Znak sprawy: EZ/90/2026/MW

Dotyczy: postępowania o udzielenie zamówienia publicznego prowadzonego trybie podstawowym na podstawie art. 275 pkt 1 ustawy z dnia 11 września 2019 r. Prawo zamówień publicznych (Dz.U.2024.1320 ze zm.) pn. **Zakup i dostawę Stacji uzdatniania wody ramach realizacji przedsięwzięcia pn. „Doposażenie Wojewódzkiego Szpitala Zespołonego w Kielcach w sprzęt medyczny do diagnostyki i leczenia pacjentów z chorobami onkologicznymi” dla potrzeb Centralnej Sterylizatorni;** znak sprawy: EZ/90/2026/MW

ODPOWIEDZI NA PYTANIA

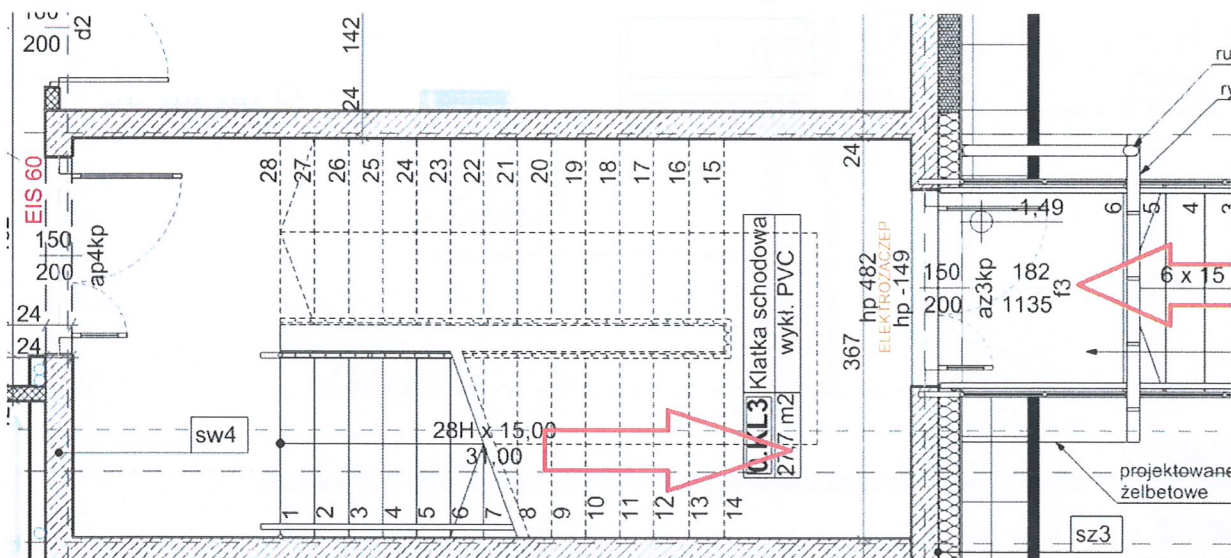
Z uwagi na duże zapotrzebowanie chwilowe SUW tj 24,2 m³/h prosimy o podanie średnicy rury zasilającej SUW?

Rura zasilająca o średnicy PP DN50

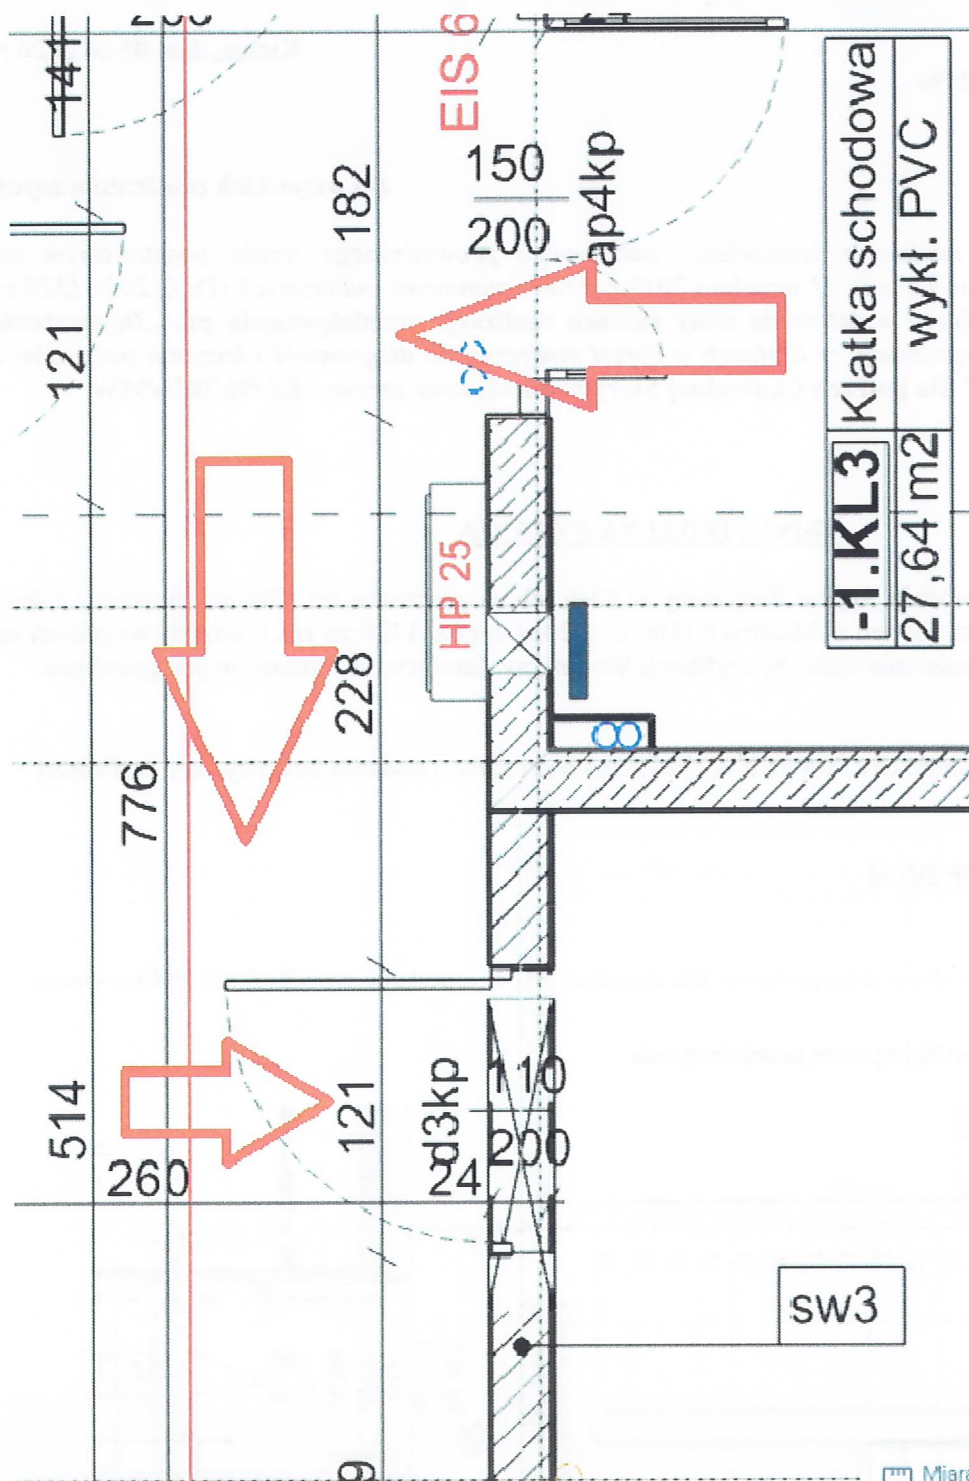
Prosimy o podanie wymiarów drogi transportowej dla urządzeń SUW – podanie szerokości drzwi/korytarza.

Zgodnie z zamieszczonym poniżej rzutem pomieszczenia

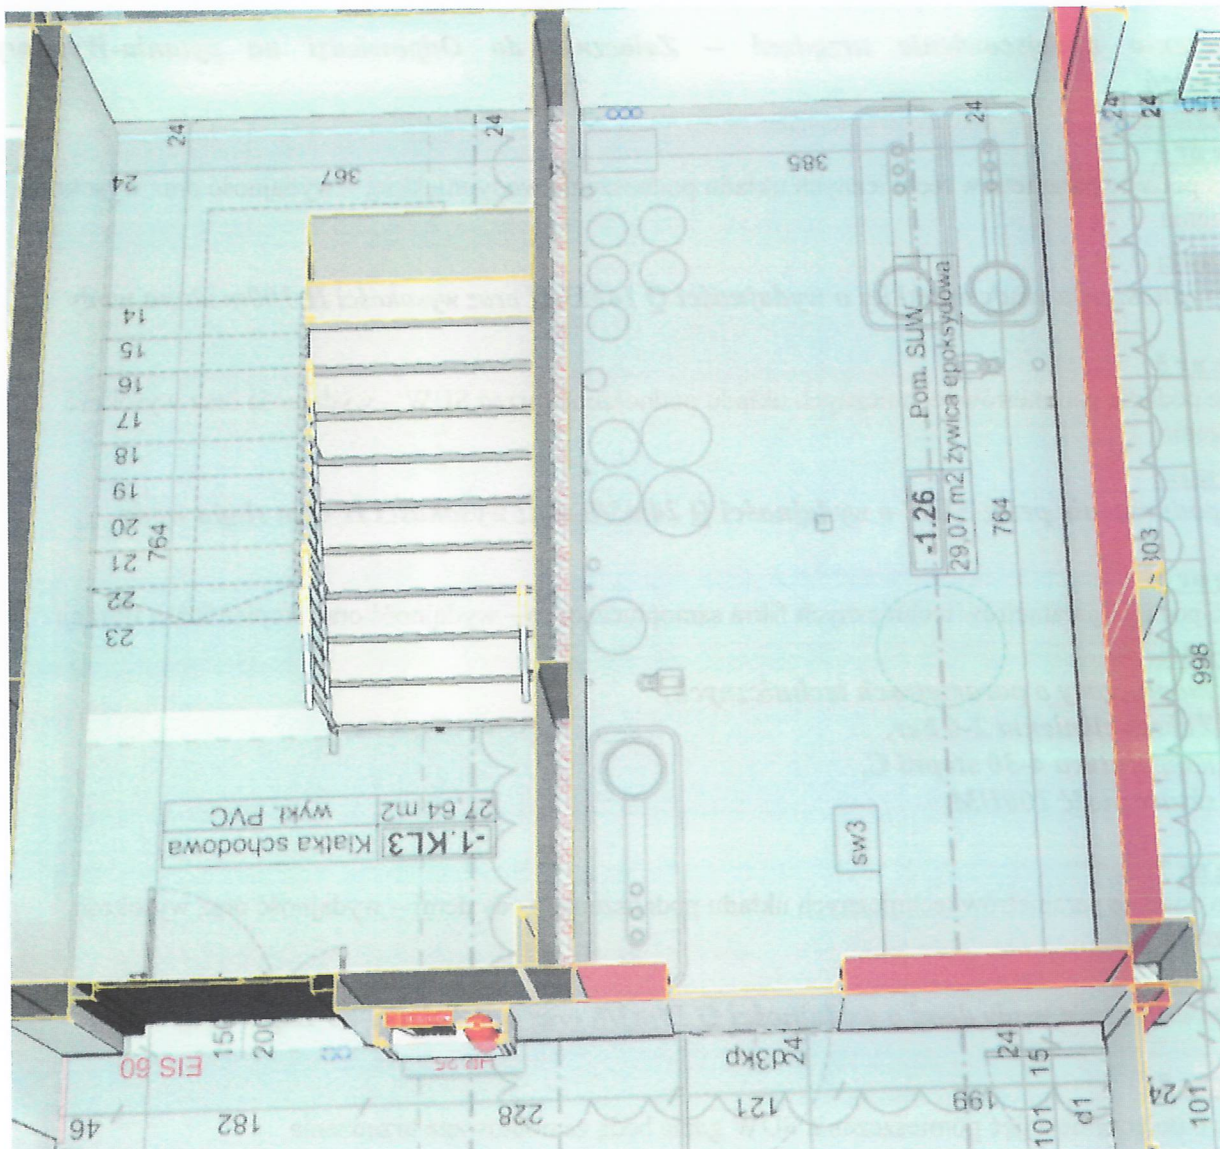
Prosimy o dołączenie zdjęć pomieszczenia SUW gdzie będą zamontowane urządzenia

Zamawiający udostępnia zrzut modelu BIM pomieszczenia (ustawienie i aranżacja przykładowa – ustawieni wg odpowiedzi na pytanie nr 3)
